# 施工图纸修改通知单

NOTIFICATION of CONSTRUCTION DRAWING REVISION

项目名称 PROJECT	宜昌市中心人民医院综合楼项目				 <b>中国中元国际工程有限公司</b> CHINA IPPR INTERNATIONAL ENGINEERING CO.,LTD.				会 签 CONFIRMATION			
子项名称 SUB ITEM	综合楼				项目总设计师 CHIEF DESIGNER	姜海玉			总 图 SITE PLAN		建 筑 ARCHITECTURE	
图纸名称 TITLE	修改通知单十一				审 定 APPROVED BY	程进			结 构 STRUCTURE		给 水 排 水 PLUMBING	
图 号 DWG. NO.	Q0656G1-A0020-X11				审 核 VERIFIED BY	韩丹			暖 通 HVAC		电 气 ELECTRICITY	
阶 段 PHASE	施工图设计	版 次 VERSION	3		校 对 CHECKED BY	张杰			动 力 POWER		智能化 INTELLIGENCE	
专 业 DISCIPLINE	建筑	比 例 SCALE	1:150		设计负责人 AUTHORIZED BY	万汝娜			自 控 AUTOMATION		工 艺 PROCESS	
日 期 DATE	2024.04				设 计 DESIGNED BY	张琳琳

吊装口顶视图 1:150

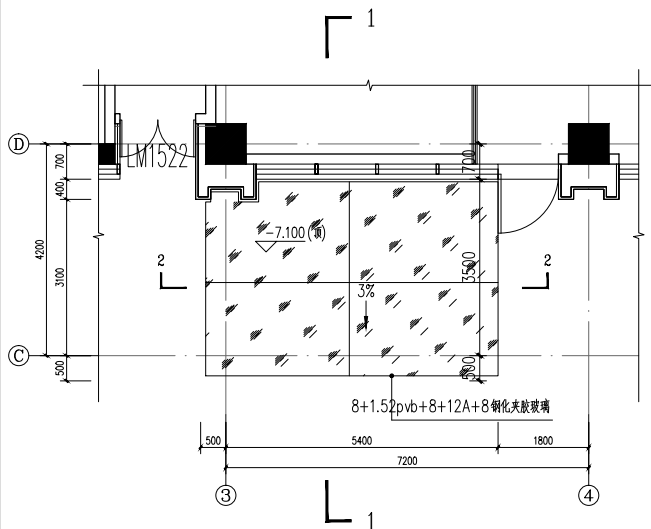
应业主要求,调整3~4轴交C~D轴吊装口做法,地下五层~地下一层外墙增加可开启外窗,原混凝土盖板调整为玻璃采光顶等。  
建筑专业详见修改通知单X11、X12,其余做法要求及规定均按原主体建筑施工图说明进行施工。
